④ 改善箇所説明図

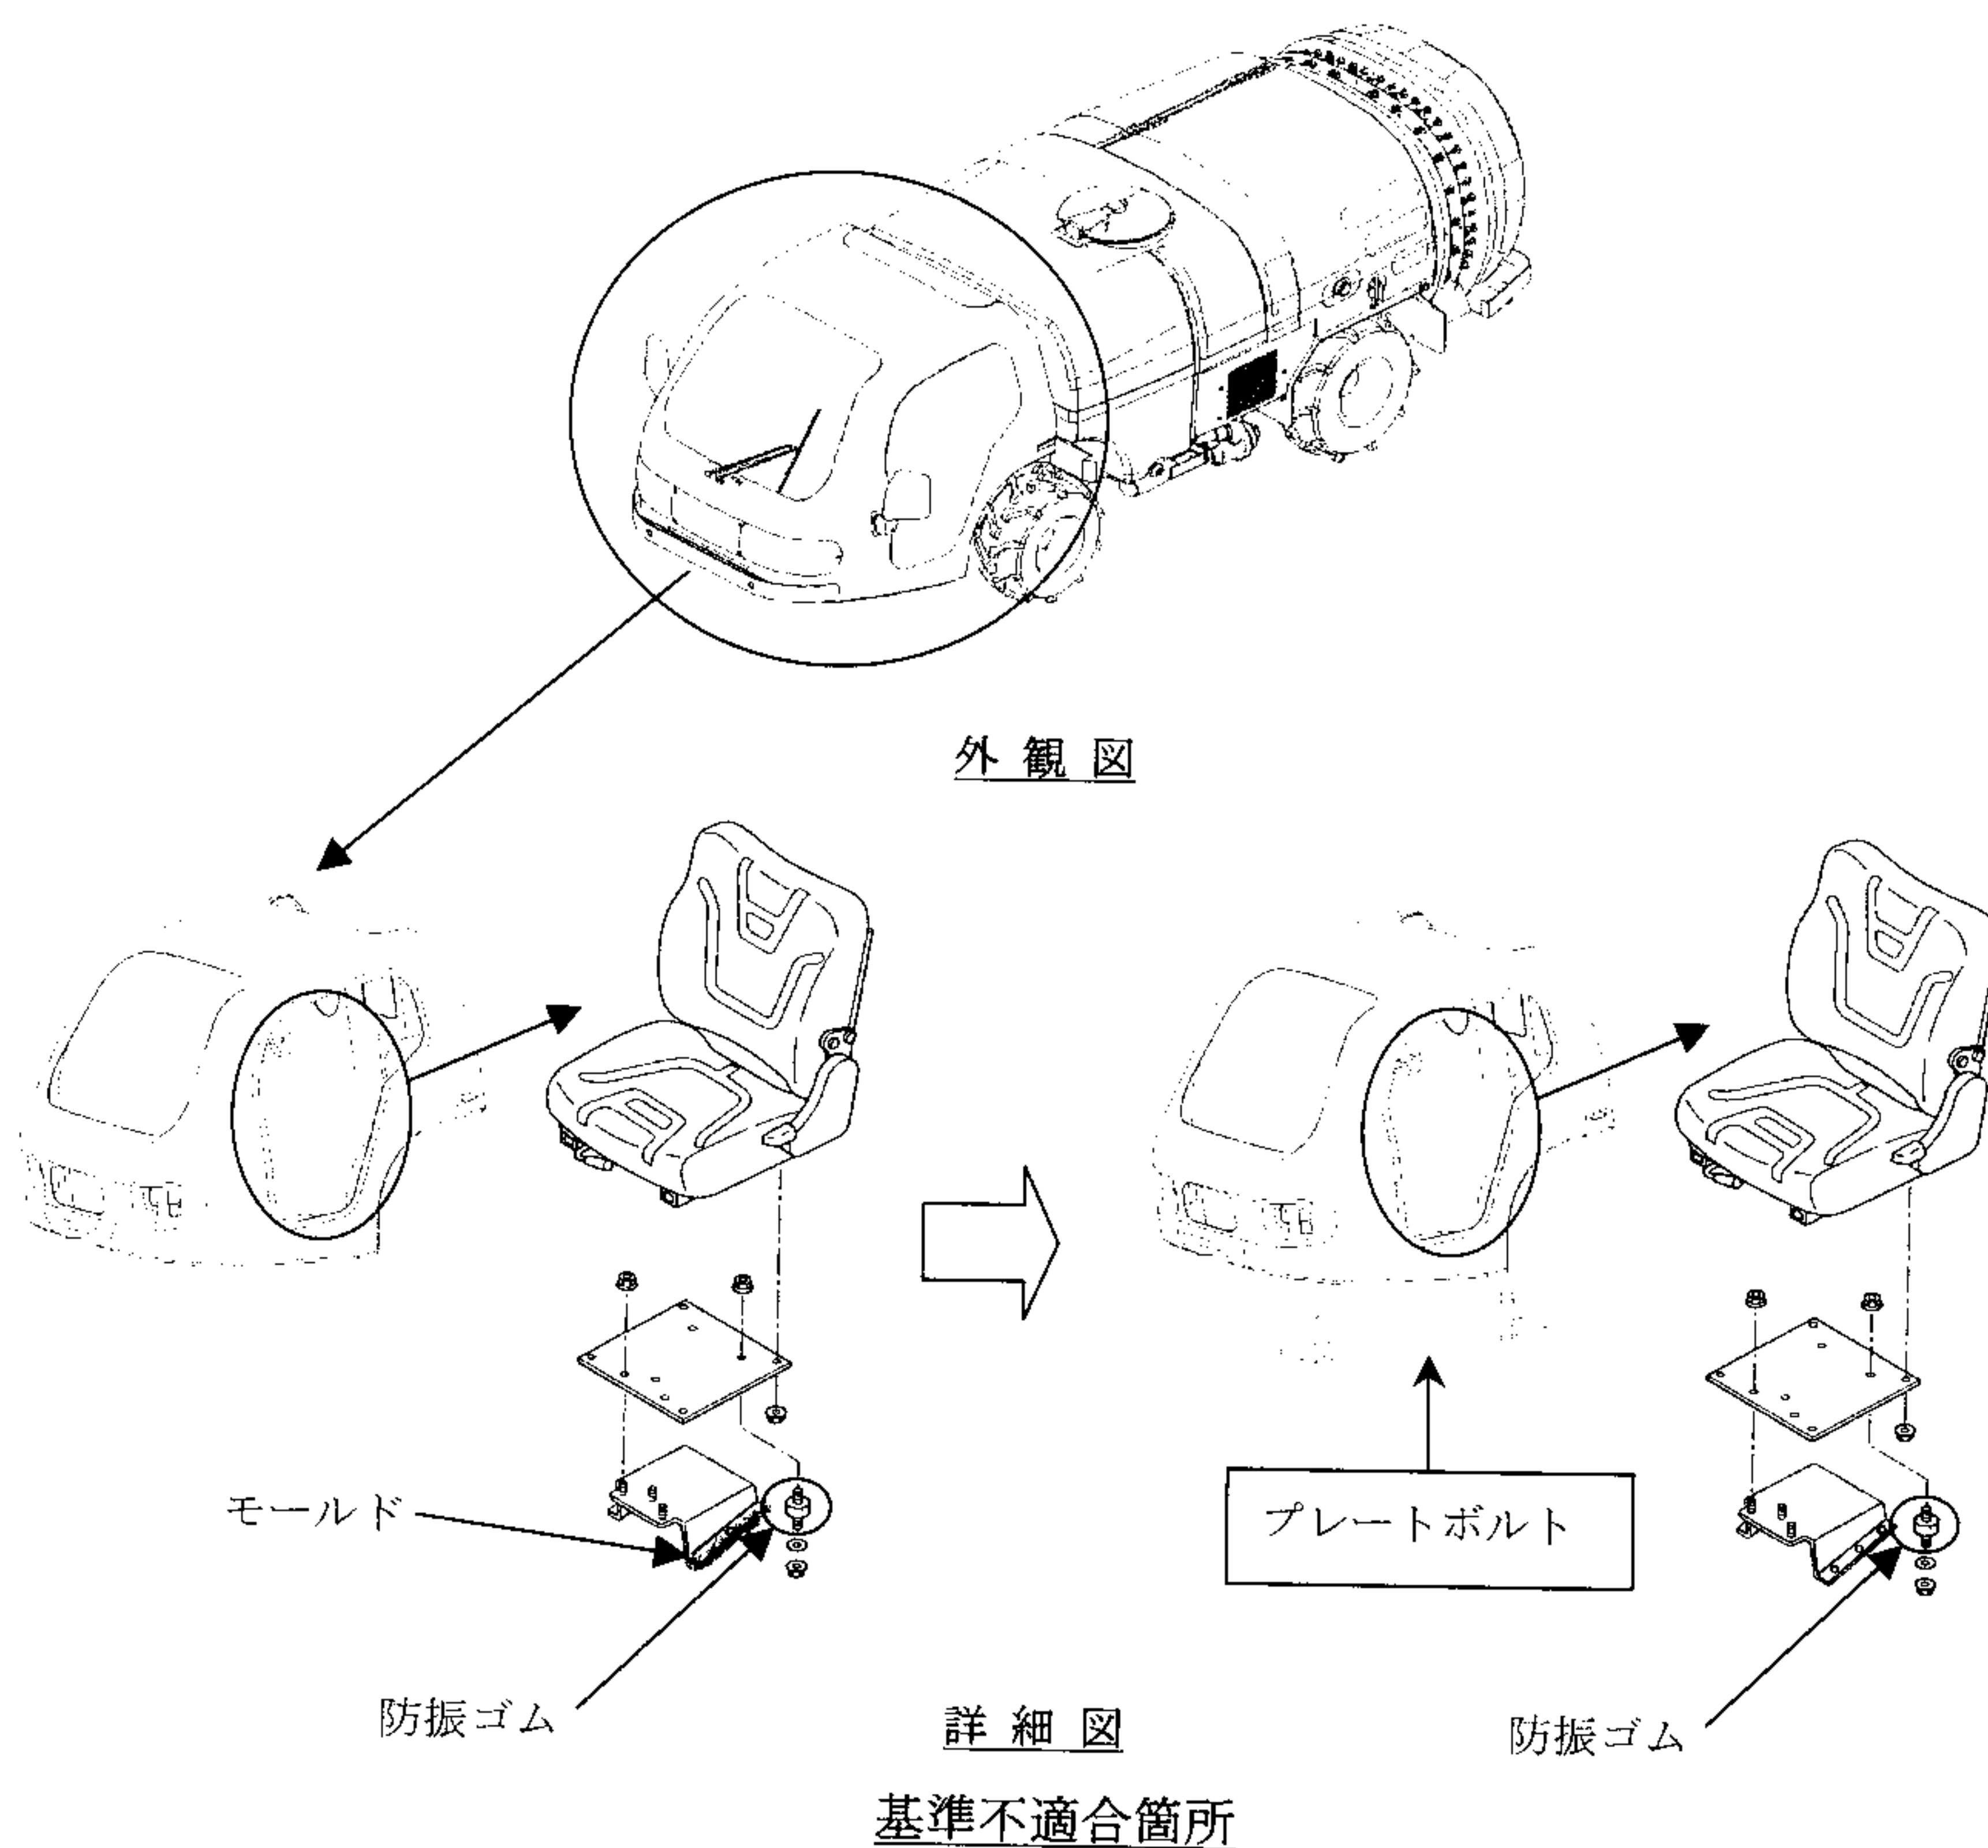
乗車装置において、座席をキャビンに固定しているブラケットのモールドが不十分なため、当該モールドが剥れるものがある。そのため、座席が後ろに傾くおそれがある。

改善の内容

全車両、対策品（プレートボルト）を追加し、ブラケットをナットで固定する。
